1. Änderung des Bebauungsplanes Gemeinde Olching
Geiselbullach - Mitte

1. Änderung des Bebauungsplanes Gemeinde Olching
Geiselbullach-Mitte

GEMEINDE OLCHING
1. Änderung des Bebauungsplans - Geiselbullach Mitte -
Der Bebauungsplan ist nur in Verbindung aller Bestandteile gültig
Planfertiger: Architekturbüro Städler, Albert-Röthhauser-Straße 35, 81369 München, Tel.: 089-7600053, Fax: 089-7696356
gefertigt am: 9.9.1997
geändert am: 9.1.1998, 31.3.1998
Olching, den 17. SEP. 1998
Siegfried Waibel, 1. Bürgermeister

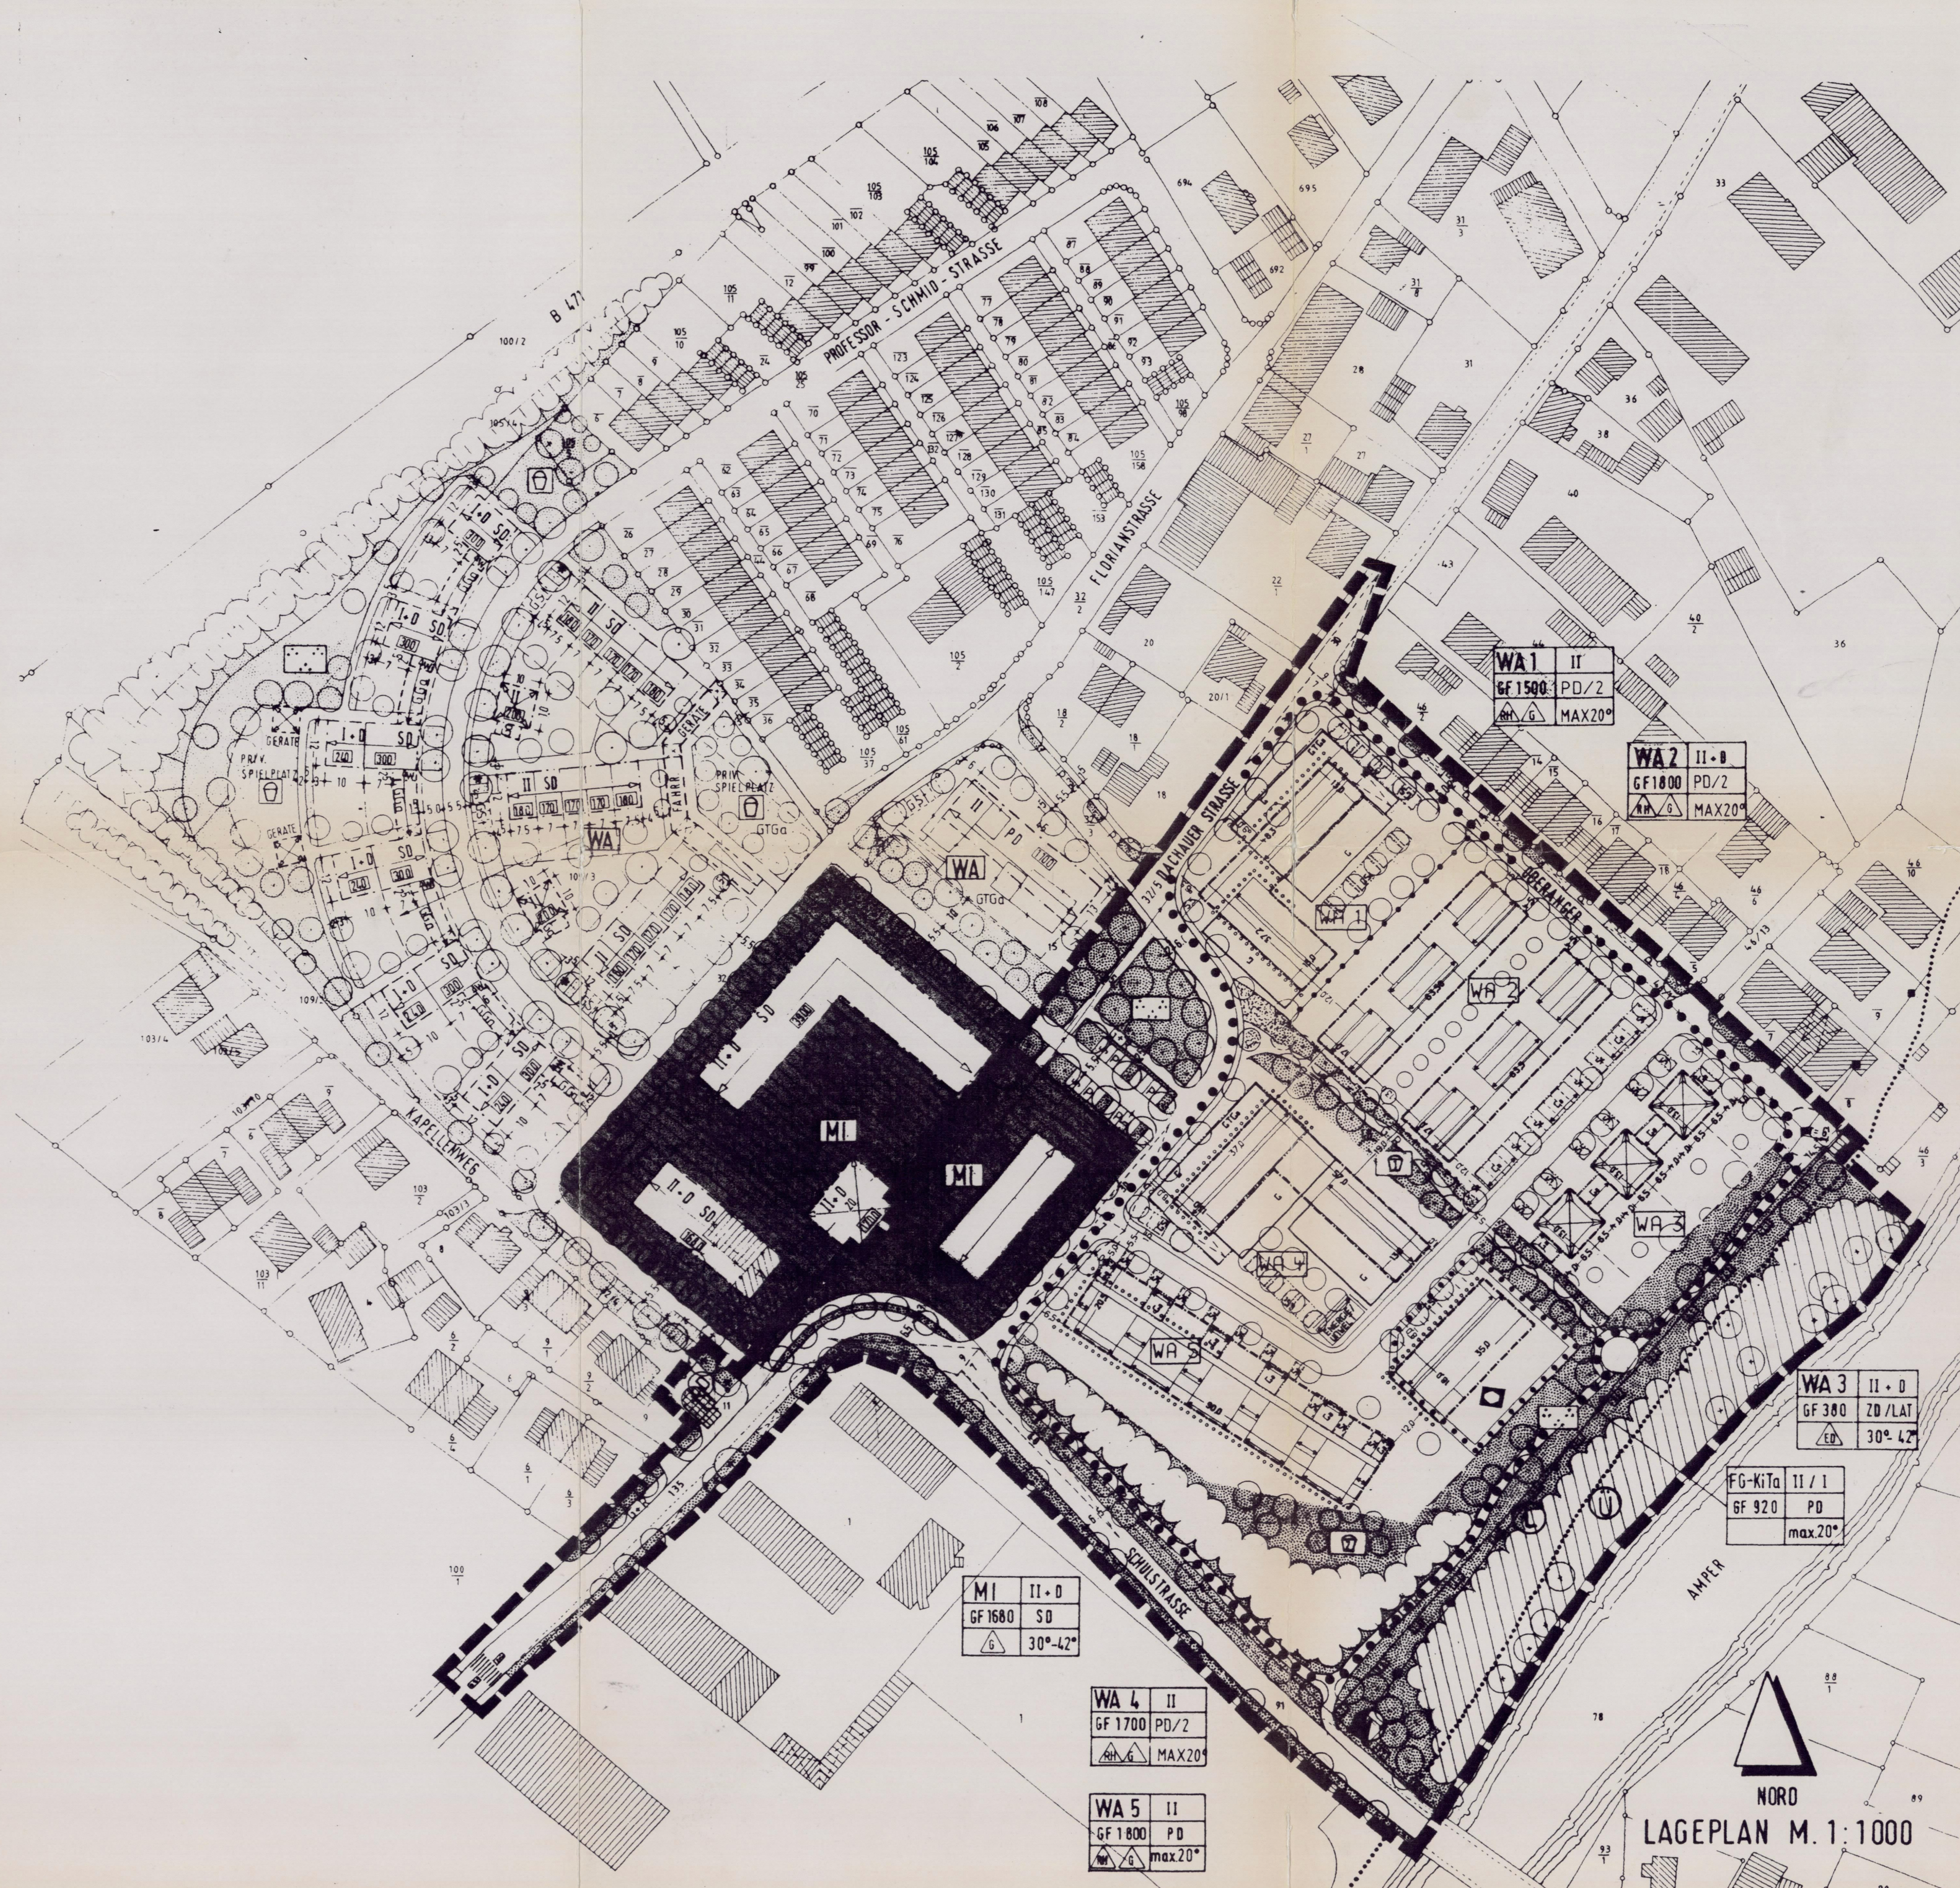
1. Der Bebauungsplan „Gemeinde Olching - Geiselbullach Mitte“ wird entsprechend nebenstehender Planzeichnung und nachfolgenden textlichen Festsetzungen geändert.

3. Die Festsetzungen durch Text (B) des Bebauungsplanes werden unter Nr. 3.3 wie folgt geändert

4. Bei den Festsetzungen durch Text (B) des Bebauungsplans wird als Unterpunkt zur Regelung des Maßes der Bebauung aufgenommen:

2.3 Abstandsflächen

In WA 2 beträgt die Abstandsfläche innerhalb der Baugrenzen abweichend von Art. 6 Abs. 4 BayBO 1/3 H, mindestens jedoch 3 m.

5. Die Bereiche in denen passive Lärmschutzmaßnahmen mit Planzeichen festgesetzt sind, sind entsprechend der schalltechnischen Untersuchung vom 26.11.1997 angepaßt worden.
